COMMUNE DE TERNAY

PLAN LOCAL D'URBANISME

1 - RAPPORT DE PRESENTATION DE LA MODIFICATION N ° 4

Le **DOCUMENT GRAPHIQUE 4-4** du règlement - **PLAN DE DETAIL : Servitudes de projet est modifié en conséquence**

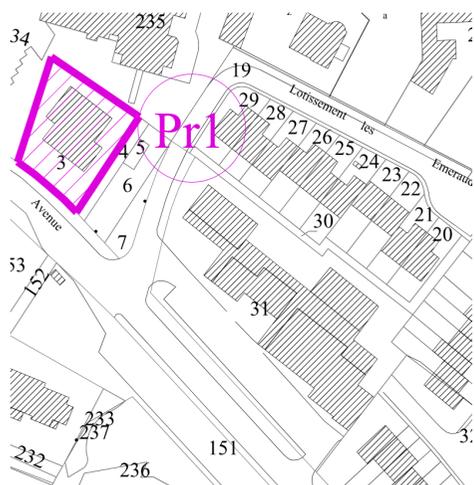
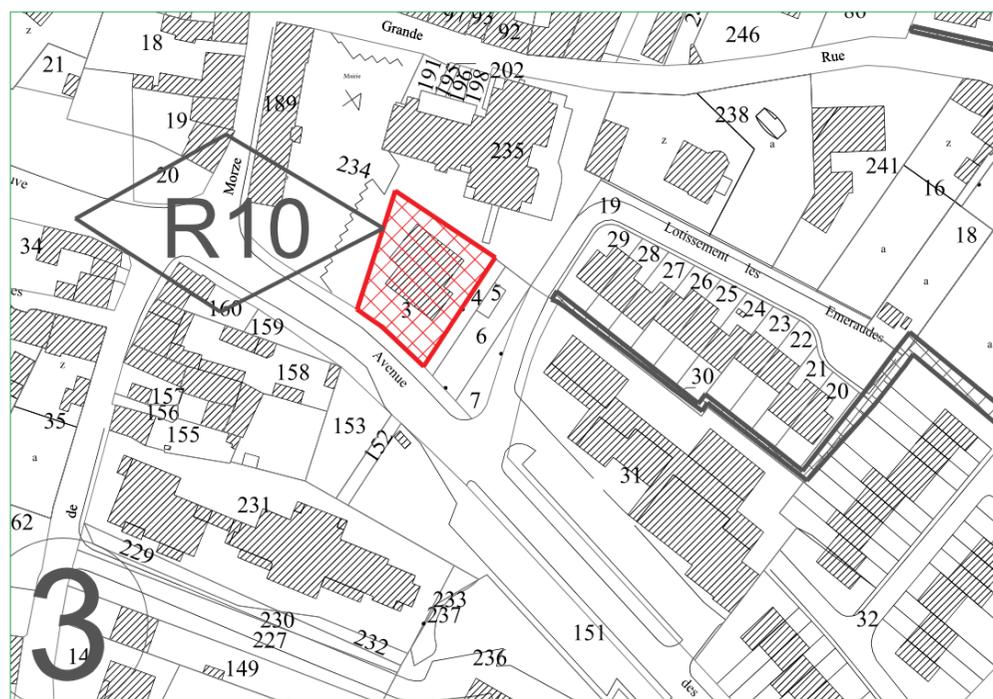
3.1 – Réduction de la servitude de projet Pr1

Il est donc proposé d'y maintenir et de réduire la servitude de Projet Pr 1 en **application de l'Article L151-41 du code de l'urbanisme**

Ainsi, dans cette attente sont seuls autorisés les travaux ayant pour objet l'adaptation, le changement de destination, la réfection ou l'extension limitée de la surface de plancher existante **à 20 % maximum**. En outre, la reconstruction dans la limite de la Surface de Plancher existante est autorisée.

Le **DOCUMENT GRAPHIQUE 4-5** DU REGLEMENT ET LA LISTE DES **EMPLACEMENTS RESERVES** sont modifiées en conséquence :

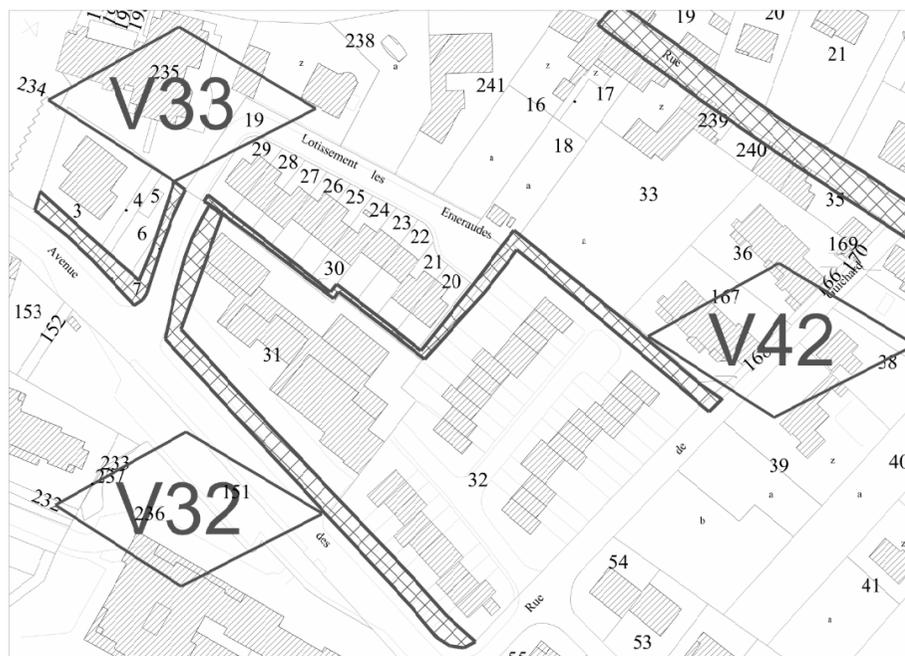
Depuis, le Conseil Départemental du Rhône a rétrocédé à la collectivité la totalité des parcelles nécessaires. Les emplacements réservés V 32 et V 33 n'ont plus de raison d'être et sont supprimés

LE DOCUMENT GRAPHIQUE 4-2 DU REGLEMENT - PLAN DE DETAIL : PROTECTION DES REZ-DE-CHAUSSÉE COMMERCIAUX ET D'ACTIVITES ECONOMIQUES est modifié en conséquence :

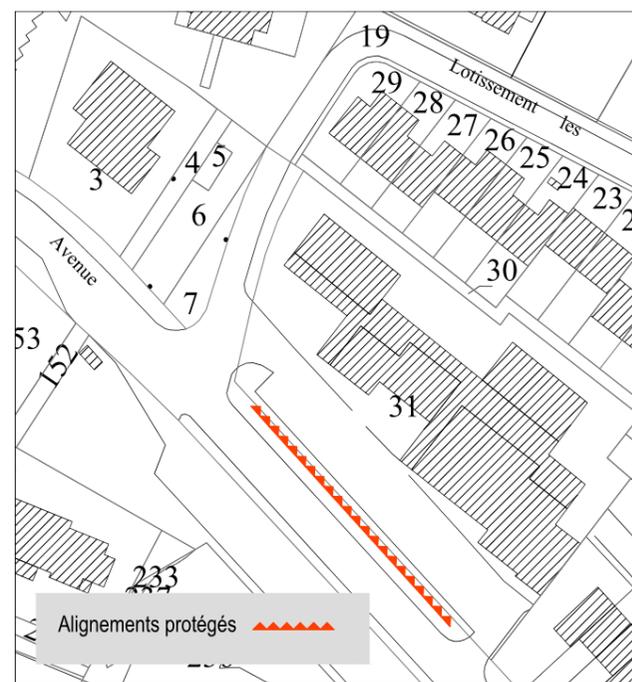
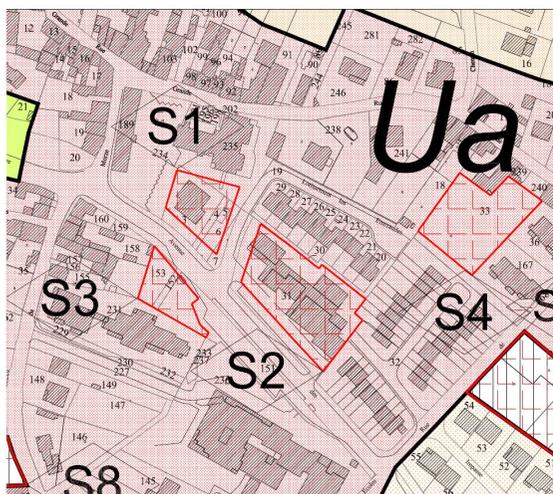
Ainsi la destination des rez-de-chaussée commerciaux et plus largement ceux dédiés à l'activité économique est réglementée, sur les **Rez-de-chaussée commerciaux et d'activités** du centre commercial de l'Avenue des Pierres.

Les changements de destination des rez-de-chaussée dédiés à l'ensemble des activités économiques (commerces, artisanats, bureaux...) sont interdits en habitation et garage, tels que mentionnés au plan de détail 4-2.

Extrait de la liste des emplacements réservés avant la modification

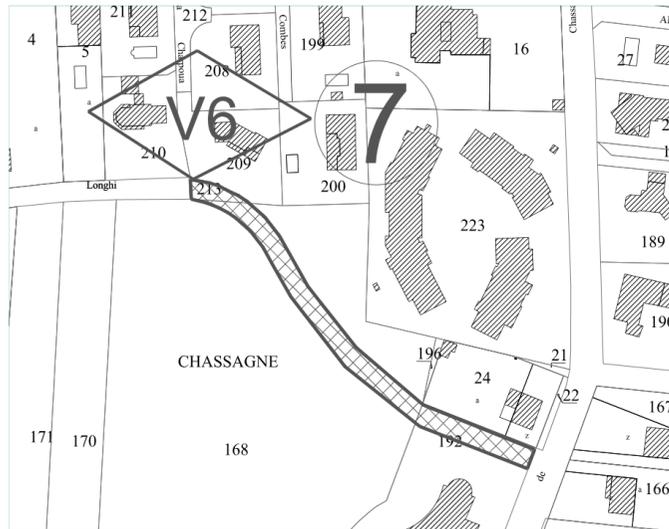
Ce chemin initialement prévu passe dans le Parc de Chassagne, classé partiellement en zone en zone N et sur la parcelle n° 168 qui est en forte déclivité.

La collectivité souhaite supprimer cet emplacement réservé V6. Le **DOCUMENT GRAPHIQUE 4-5** DU REGLEMENT ET LA LISTE DES **EMPLACEMENTS RESERVES** sont modifiés en conséquence.
